Od: Martin Molva <martin.molva@zdt.cz>
Odesláno: čtvrtek 26. února 2026 19:21
Komu: MÁSILKO Vladimír Bc.
Předmět: RE: závazná objednávka č. OŽP1/41/2026 - ŽÁDOST O AKCEPTACI

From: Martin Molva <martin.molva@zdt.cz>
Sent: Thursday, February 19, 2026 9:15 AM
To: MÁSILKO Vladimír Bc. <VLADIMIR.MASILKO@jihlava-city.cz>
Subject: RE: cisterna 4-5 m3; zprávy z bojiště :)

From: MÁSILKO Vladimír Bc. [mailto:VLADIMIR.MASILKO@jihlava-city.cz]
Sent: Thursday, November 13, 2025 2:04 PM
To: Martin Molva <martin.molva@zdt.cz>
Subject: cisterna 4-5 m3; zprávy z bojiště :)

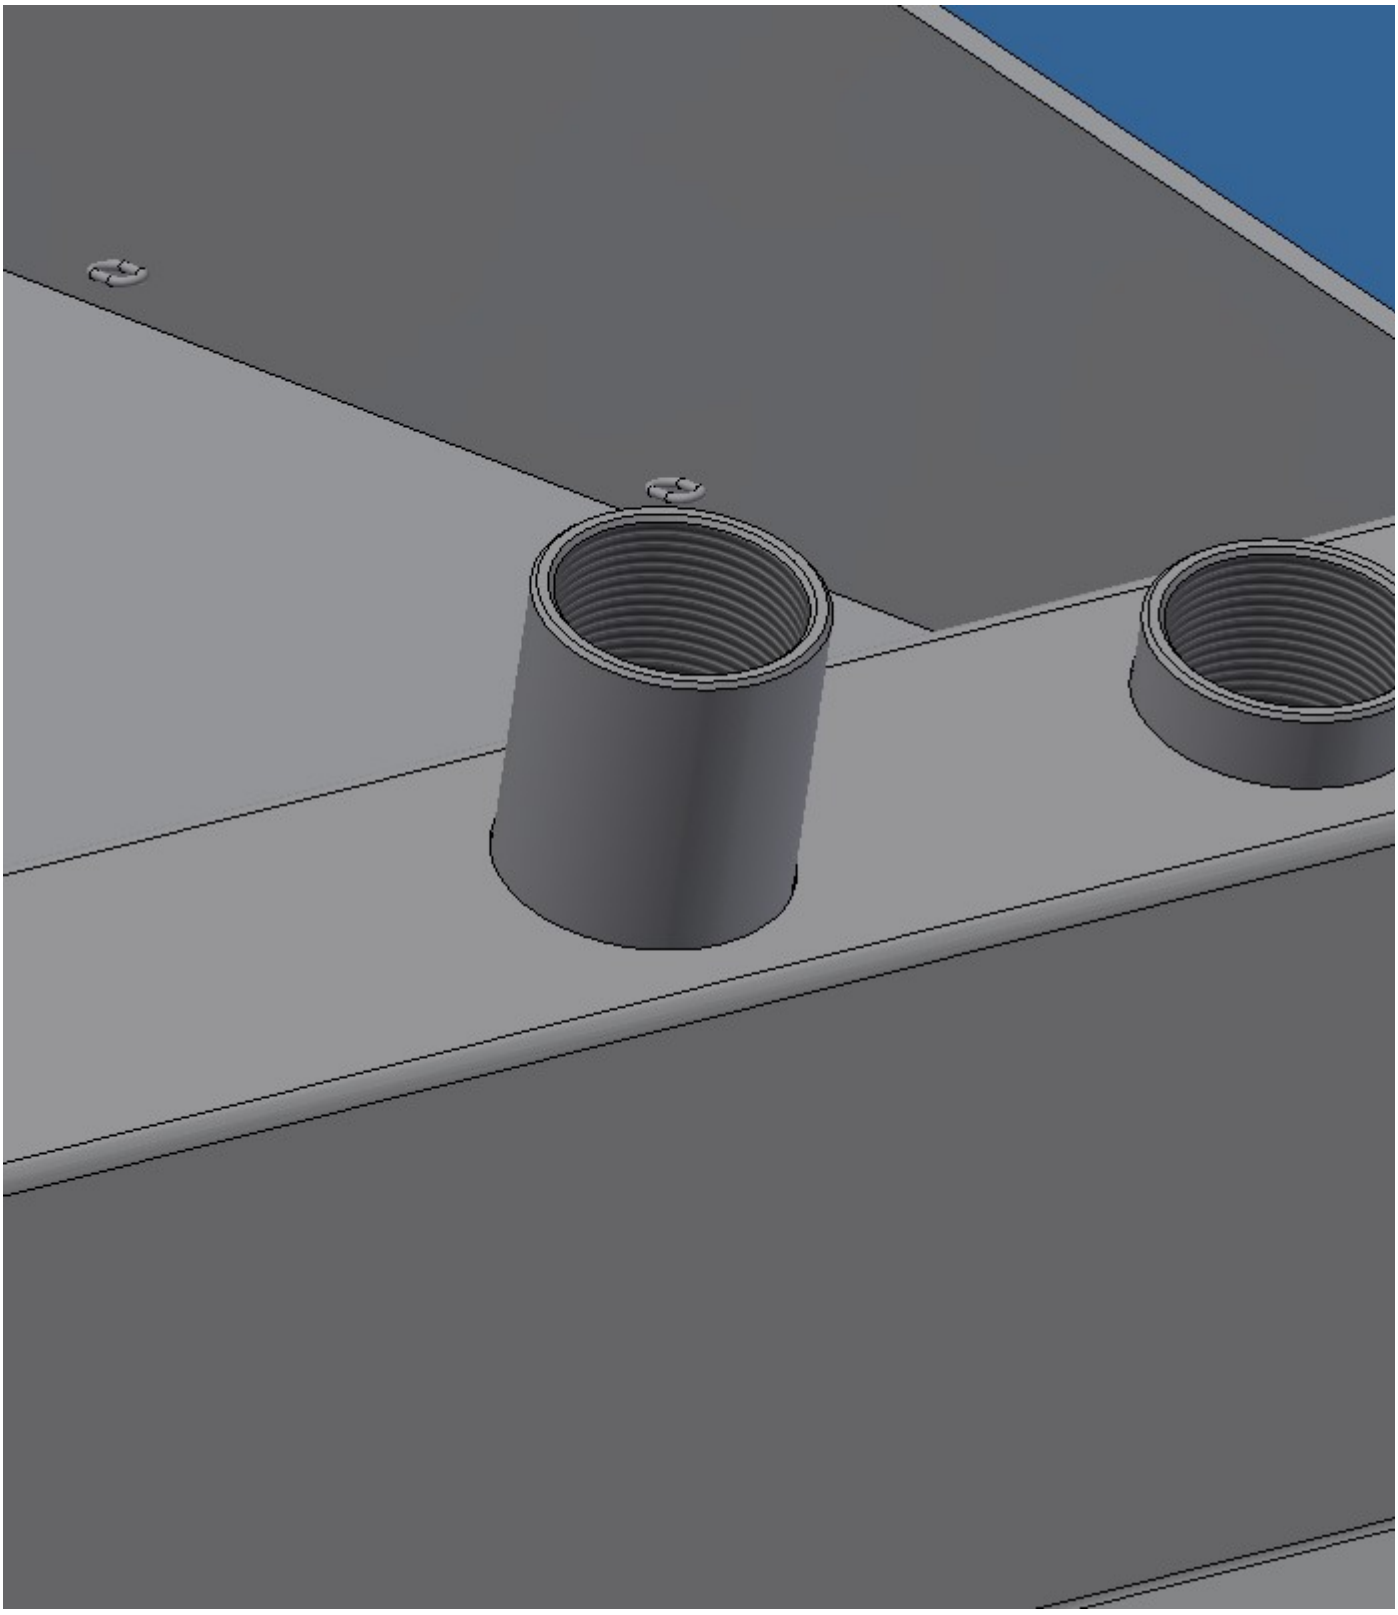
počítáme s jedním připojením 2´´ tak jako jsme se bavili dříve. Místo původních dvou kusů 6/4´´. Viz obrázek níže.

Nátrubek bude mít vnitřní rozměry 2´´ (DN50).
